DIPARTIMENTO TERRITORIALE

OGGETTO: Comune di Empoli.

Proposta di Project financing “Riqualificazione ed ammodernamento dello stadio Carlo Castellani di Empoli (FI) e gestione funzionale ed economica dello stesso” (ai sensi dell’art.4 del D. Lgs.38 del 28/02/2021).

RAPPORTO TECNICO

Fig. 11 - estratto da banca dati SISBON 2.0

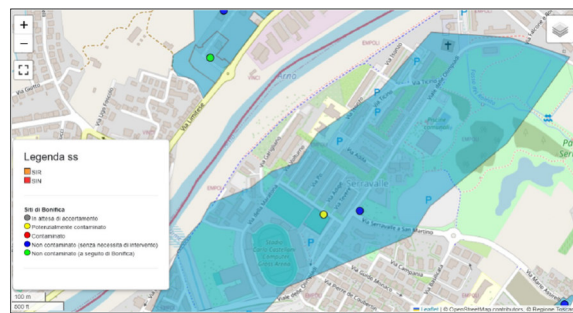
In merito ai procedimenti di bonifica in corso e non ancora conclusi si riscontra a oggi in SISBON3, come indicato dal progettista, che l'area d'intervento sullo Stadio Castellani ricade quasi del tutto nel sito denominato FICEV096 "Campo Pozzi Zona sportiva Parco di Serravalle", con iter in corso ai fini della bonifica. Si fa però notare che la perimetrazione del suddetto sito ricade in parte anche nella previsione "PUC.S2 - LOC. EMPOLI - VIA RENO", come visibile nella figura seguente, **ciò di cui si dovrà tener conto.**

Si ricorda che vi è un'importante depressione piezometrica nella zona dello stadio più vicina all'Arno e presso la relativa centrale dell'acquedotto. Nel 2019 in corrispondenza di tale depressione sono state rilevate concentrazioni elevate di cloruro di vinile con superamenti della CSC di 0,05 µg/l, mentre nelle zone più interne (parco di Serravalle e direzione Arnovecchio) le concentrazioni sono risultate generalmente inferiori al limite di quantificazione, salvo che per due pozzi della zona Serravalle-Arnovecchio. Attualmente non risulta ancora conclusa la fase di caratterizzazione, per cui **si ricordano gli obblighi di cui al D.Lgs. 152/2006, art. 242-ter, per interventi da realizzarsi in siti oggetto di bonifica. In particolare si fa presente che è possibile svolgerne nel rispetto delle condizioni di cui allo stesso articolo, coo. 1 e 1-bis, con verifica da parte dell'autorità competente ai sensi del D.Lgs. 152/2006, titolo V, parte IV, nell'ambito dei procedimenti di approvazione e autorizzazione degli interventi e, ove prevista, nell'ambito della procedura di valutazione di impatto ambientale.**

Stadio Comunale C. Castellani

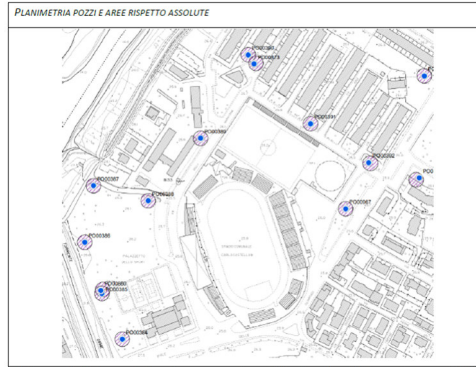
Nella planimetria sopra riportata sono indicate in colore verde le condotte idriche di acqua grezza che proviene dai pozzi e va verso la potabilizzazione; in colore azzurro le tubazioni di distribuzione; in colore magenta le condotte di adduzione.

La quantità di fabbisogno idrico annuo indicata nella relativa scheda di valutazione è sopportabile dalla rete di distribuzione idrica esistente.

Occorre valutare la posizione del punto di utenza e come arrivare allo stesso tramite la condotta di allacciamento.

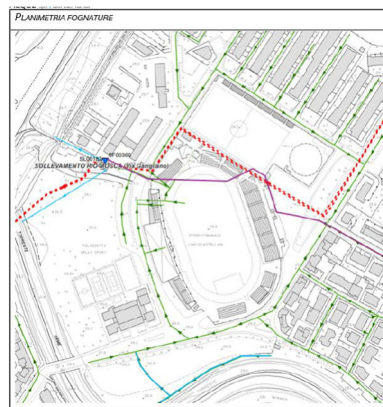
Nelle aree indicate con tratteggio rosso non è possibile alcun tipo di intervento come stabilito al punto 3 dell'art. 94 del dlgs 152/96. Inoltre, tutta l'area è compresa nelle zone di rispetto del campo pozzi di Serravalle per cui occorre osservare quanto detto al punto 4 dell'art. 94 del dlgs 152/96.

Le fognature sopra riportate in colore verde hanno carattere misto, quelle in colore azzurro sono bianche e in magenta è indicato il percorso del rio Mosca; il tratteggio rosso sono tubazioni fognarie in pressione che recapitano i reflui provenienti da sollevamenti verso il depuratore di Pagnana.

La capacità di ricezione delle fognature della zona è idonea a ricevere quanto indicato nella scheda di valutazione.

Si rende necessario analizzare le potenziali interferenze tra le nuove opere e il tratto fognario (rio Mosca); in presenza di interferenze, dovranno essere definite opportune azioni di mitigazione.
